改善箇所説明図

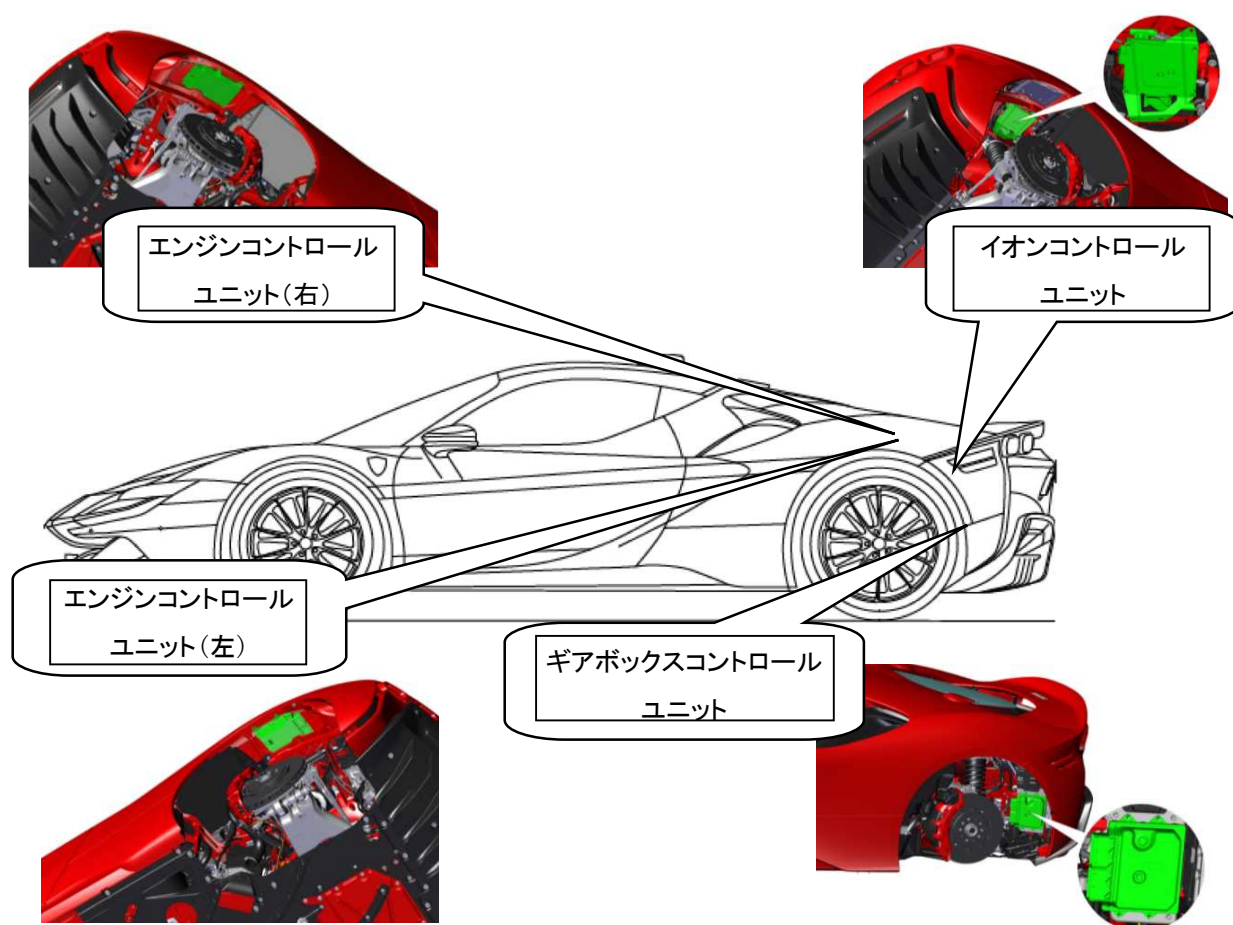
エンジン制御装置（ECU）において、排気管の温度をモニターする温度センサーの閾値が、誤って 200℃ に設定されているため、この閾値を超えた場合、チェックエンジンランプが点灯し、エンジン性能の出力を低下させる。

また、停車後、アイドリング状態が続くと 90 秒後にエンジンが停止する。エンジン停止後、エンジンの再始動が出来ず、かつ電動機走行もできなくなるおそれがある。

全車両、エンジン制御装置（ECU）の温度センサーの閾値を変更するため、ソフトウェアを書換える。上記の制御装置に関連するイオン制御装置、ギアボックス制御装置も書換える。

□ はソフトウェアを書き換える部品を示す。

識別：車台番号の上部に識別ペイント（黄色）を塗布する。
